システムパネルの 450 点検口防護用蓋が変わります

## ニューレック座台

### 構成部材

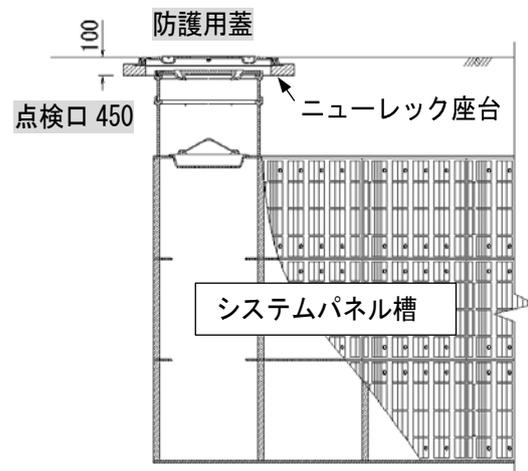
従来品使用時  
(コンクリート座台)

新製品使用時  
(ニューレック座台)

[従来品] コンクリート座台

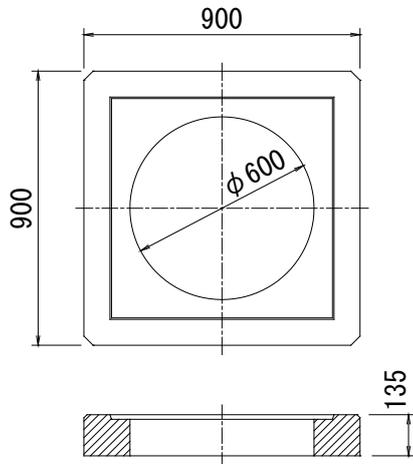
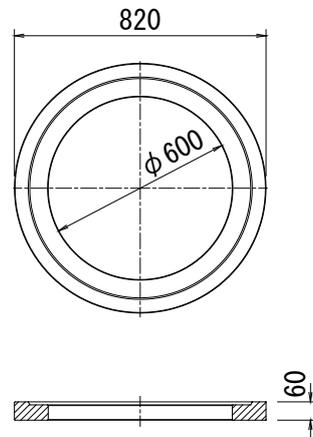
- ◆ニューレック座台の材質は、堅牢性を具えた特殊プラスチックです。コンクリート製品に比べ衝撃に強く、また十分な耐力を有しています。
- ◆ニューレック座台の質量は、約 18kg です。従来のコンクリート座台（質量 160kg）に比べ、1/9 と軽量になり運搬・設置が楽々です。
- ◆鉄蓋は、SHASE-S209 規格の角枠から丸枠になります。

[新製品用] 鉄蓋 (丸枠)

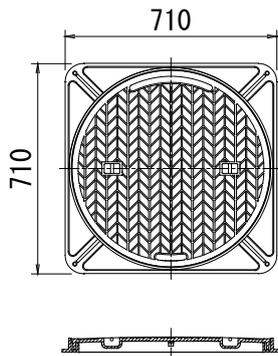
[従来品] 鉄蓋 (角枠)
